**Verslag huishoudelijke elektrische installatie op laagspanning en zeer lage spanning****Algemeen:**

Referentie: 004-20260807-01	Datum controle: 07/08/2026
Keurder: 004

Eigenaar:	Gillard alfons	EAN-code:	541448820048031163
Adres installatie:	Kouter 19, 3060 - Bertem	Nummer teller(s):	1lgz0481668418
		Distributienetbeheerder installatie:	Fluvius
Datum uitvoering installatie: ☐ Vóór 01/10/1981 ☒ Tussen 01/10/1981 en 01/06/2020 ☐ Vanaf 01/06/2020			
Type: ☒ Wooneenheid ☐ Niet-huishoudelijk ☐ PV ☐ Batterij ☐ Laadpaal

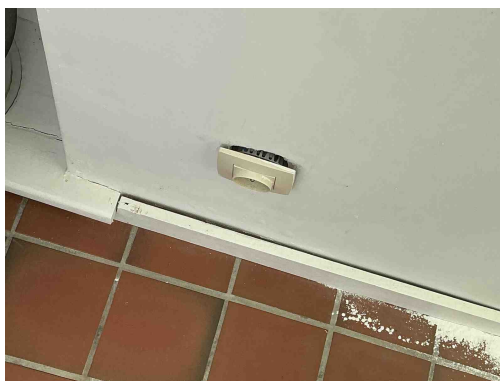
T23 - Het elektrisch materiaal is beschadigd. (Boek 1: 1.4.1.3).
Opmerking: Oa keuken, terras, hall

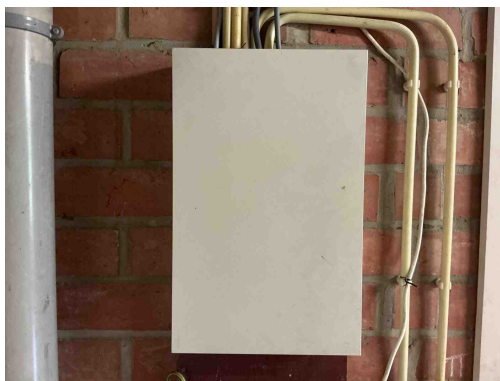
T23 - Het elektrisch materiaal is beschadigd. (Boek 1: 1.4.1.3).
Opmerking: Oa keuken, terras, hall

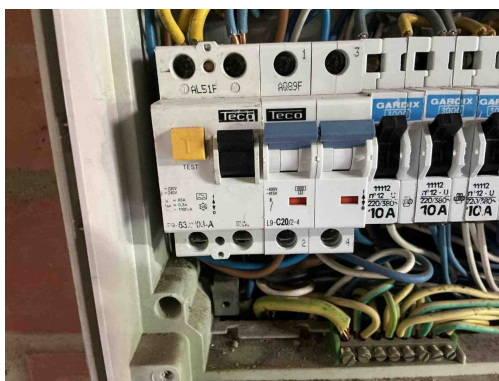
D08 - De nodige markeringen op de beveiligingstoestellen ontbreken of zijn onleesbaar (Boek 1: 5.3.5.5).
Opmerking: Oa bord 1

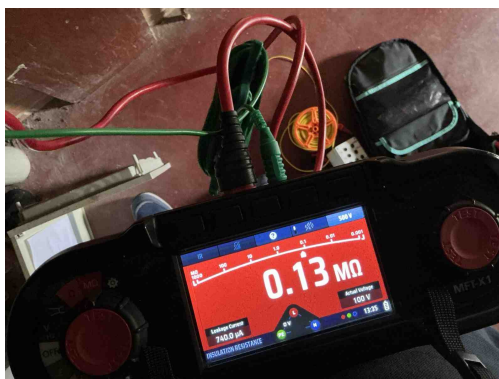
D04 - De hoofddifferentieelstroominrichting is niet verzegelbaar (Boek 1: 4.2.4.3).
Opmerking: Oa bord 1

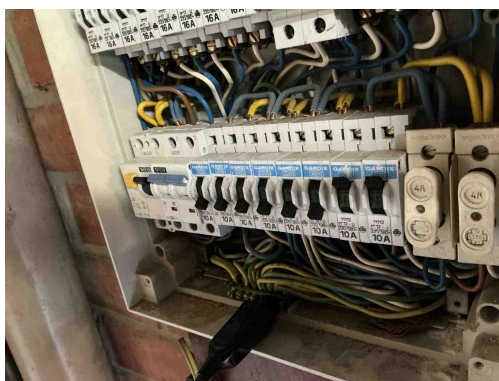
I01 - De waarde van de isolatieweerstand per kring dient tenminste 0,50 Mohm ($1000 \times U_{\text{test}}$) te zijn (Boek 1: 6.4.5.1).
Opmerking: Oa automaten derde rij

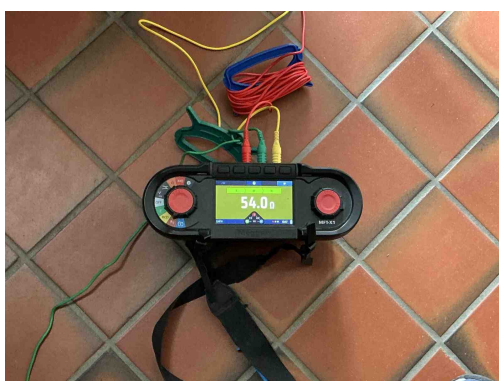
I01 - De waarde van de isolatieweerstand per kring dient tenminste 0,50 Mohm ($1000 \times U_{\text{test}}$) te zijn (Boek 1: 6.4.5.1).
Opmerking: Oa automaten derde rij

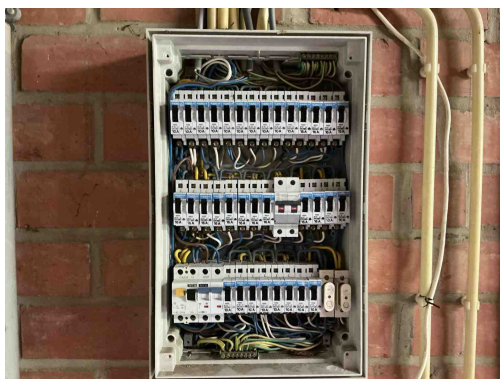
A05 - De waarde van de spreidingsweerstand van de aardverbinding is te hoog (Boek 1: 5.4.2).
